**Bebauungsplanverfahren „Zwischen Sieben-Höfe-Straße und Weinbergstraße“ mit örtlichen Bauvorschriften
in Tübingen – Derendingen**

Anlage 5 zur Vorlage 141/2025

Auswertung Stellungnahmen im Rahmen der Beteiligung der Träger öffentlicher Belange nach § 4 Abs. 2 BauGB und der Öffentlichkeit zur 1. und 2. Auslegung
nach § 13a Abs. 3 Nr. 2 BauGB und § 3 Abs. 2 BauGB

STAND: 02.06.2025

Bild 1: Ortsgrenze (OD)

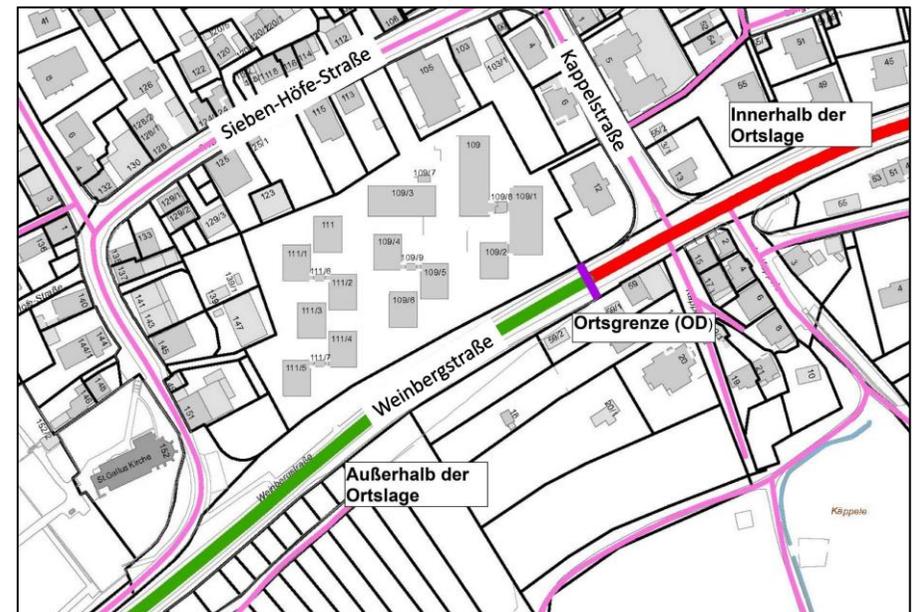
Die rechtlichen Gründe für die Ablehnung einer direkten Anbindung der neuen Bebauung liegen im Straßengesetz für Baden-Württemberg (Straßengesetz - StrG). Die Ortsgrenze (OD) nach § 8 StrG BW in der Weinbergstraße / K6900 befindet sich südlich der Kappelstraße 12/westlich der Weinbergstraße 59 (siehe Bild 1). Die Straße in Richtung Westen ab der Ortsgrenze (OD) ist außerhalb der Ortsdurchfahrt und fällt damit in die Zuständigkeit des Landratsamtes nach Straßengesetz für Baden-Württemberg (§ 8 (6) StrG). Die Straße in Richtung Osten liegt im Verfügungsbereich der Universitätsstadt Tübingen.

Das bedeutet, dass im grün gekennzeichneten Bereich keine direkten Zufahrten auf die Grundstücke südlich und nördlich der Weinbergstraße zugelassen werden. Anders verhält es sich mit dem ebenfalls im Straßengesetz von Baden-Württemberg geregelten Abstand von Bebauung zur Kreisstraße. Mit Übertragung der Straßenbaulast (Unterhaltungspflicht der Straße) an die Universitätsstadt wird hiervon eine Ausnahme erteilt.

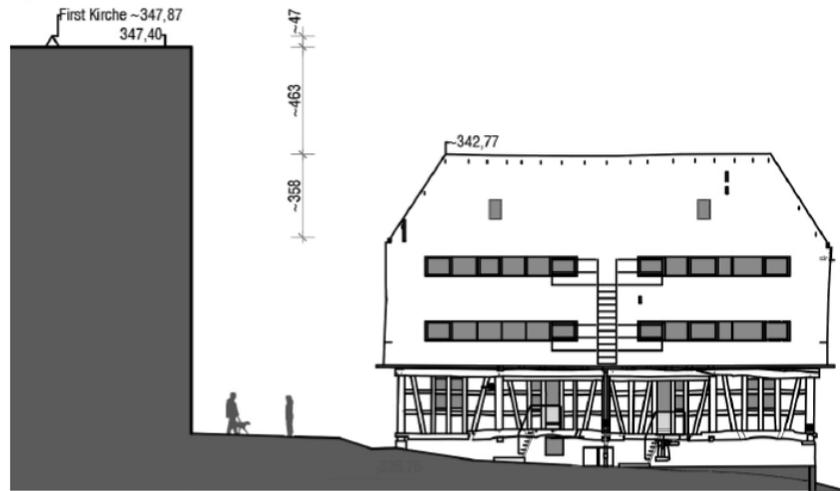
Im Wettbewerb schließt an die Gebäude im unmittelbaren Ortskern (Sieben-Höfe-Str. 147 und 151) eine Bebauung mit 2-3 Geschossen + Dach an. Im Zuge der Überarbeitung wurde der Abstand vergrößert und z.B. das Gebäude A2 in der Bürgerbeteiligung mit 3 Geschossen + Dach zugesagt. Inzwischen ist der Baukörper um ein weiteres Geschoss angewachsen! Damit entspricht der erweiterte Abstand zur Zehntscheuer gerade noch dem baurechtlich absolut erforderlichen Minimum, wie das Stadtplanungsamt in einer Vorstellung zeigte.

Insgesamt ignoriert dies die inhaltliche Forderung der Jury und ist alles andere als respektvoll. In den Formulierungen, die Grundlage für ihre Entscheidungsfindung sein sollen, klingt das alles sehr abgestimmt und harmonisch (siehe u.a. Anlage 4 zur Vorlage 115/2024):

Darstellung entspricht dem Entwurfsstand der 1. Auslegung Siehe Ziffer 3: In der Überarbeitung wird die Höhenfestsetzung reduziert und auch eine Minstdachneigung festgelegt, so dass faktisch gegenüber der denkmalgeschützten Zehntscheuer ein Geschoss weniger realisiert werden kann.

Fotomontage/ Simulation: erstellt von Vandkunsten

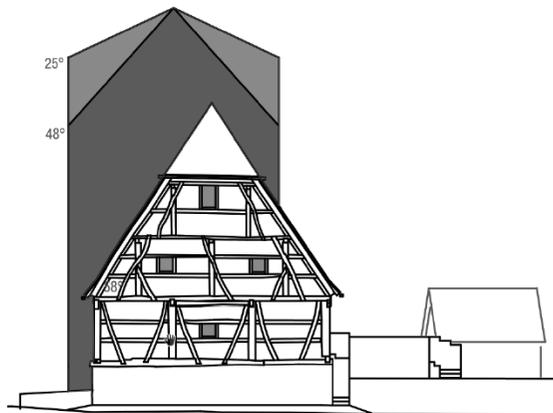
Weiter heißt es in obiger Vorlage: „Im Übergang zur Bestandsbebauung wird zur Abstufung und verträglichen Höhenentwicklung die Firstrichtung und damit die Ausrichtung der neuen Gebäude festgesetzt“ (S.10) Der Bebauungsplan legt zwar die Firstrichtung fest, aber durch eine gänzlich andere Geschosshöhe und Dachneigung wird sich dieses Gebäude, sollte es so gebaut werden, nicht mehr einfügen – weder aus nah noch fern.

Darstellung entspricht dem Entwurfsstand der 1. Auslegung

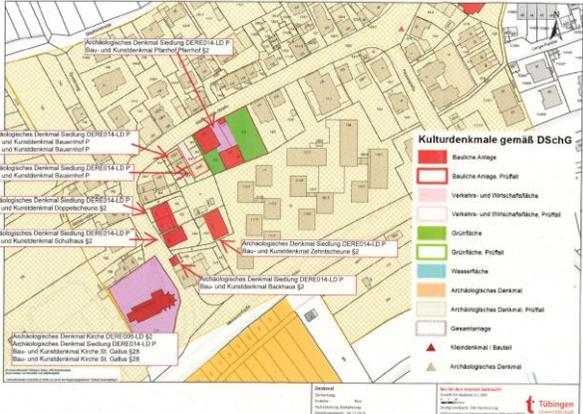
Wir bitten Sie, dass Sie unbedingt den städtebaulichen Blick umdrehen und nicht nur in die neue Quartiersstraße schauen. Blicken Sie aus dem historischen Dorf Derendingen, von der Galluskirche auf das neue Quartier, das sich einfügen und nicht dominieren soll! Beachten Sie dabei auch, dass durch die Topografie das neue Quartier teils höher als die Umgebung liegt, wodurch das neue Gebäude in seiner Höhe noch extremer wahrgenommen wird. Denkmalschutz und Wahrung des Ortsbilds kann nicht allein Aufgabe einzelner Bürger:innen sein, die die alten Gebäude kaufen, mit Engagement sanieren und erhalten. Bedenken Sie dabei auch, dass bei der Einfahrt an der Kirche einer der wenigen noch historischen Ortseingänge erkennbar ist. Heute sind wir froh, dass der vom damaligen Gemeinderat beschlossene Bebauungsplan „Lange Furche“ an dieser Stelle nie umgesetzt wurde.

- Die Übergänge von der neuen Bebauung zum Bestand wurden –auch im Hinblick der vorhandenen Denkmale– umfangreich überprüft. Hierbei wurden sowohl die Denkmale und die Interessen der Eigentümer als auch die Notwendigkeit einer wirtschaftlichen und dichten neuen Wohnbebauung betrachtet und gegeneinander abgewogen. Als Ergebnis wurden Veränderungen in den Baufeldern (Abrücken zur Grenze) als auch die Höhenentwicklung im Bereich der Zehntscheuer – und damit die Reduktion von möglichen Wohnungen – in den Bebauungsplan übernommen.

Hinweis: der hier sichtbare Teil des Neubaus (Stand der 1. Auslegung) wird auf Grund der Reduzierung der maximalen Firsthöhe und einer Mindestdachneigung um ein Stockwerk reduziert.

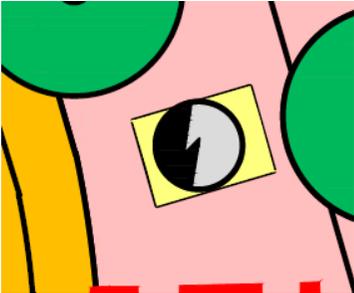
Heute schon wird diese Möglichkeit teilweise von den Bewohnern des Gebietes genutzt und es gab schon einen Unfall mit Krankewageneinsatz, als eine Person über unsere Treppe gestürzt ist.

An dieser Stelle gab es auch schon Gedankenspiele, ob die Stadt einen Grundstückstreifen südlich der Scheune (Sieben-Höfe-Str. 147) verkauft. Damit hätten wir die Möglichkeit z.B. mit einer Bepflanzung außerhalb des

18. Die ausgewiesenen Stellplätze sind als (gesetzlich erforderliche) Behindertenstellplätze geplant. Eine allgemeine Parkierungsmöglichkeit innerhalb des neuen Gebietes ist nicht vorgesehen.
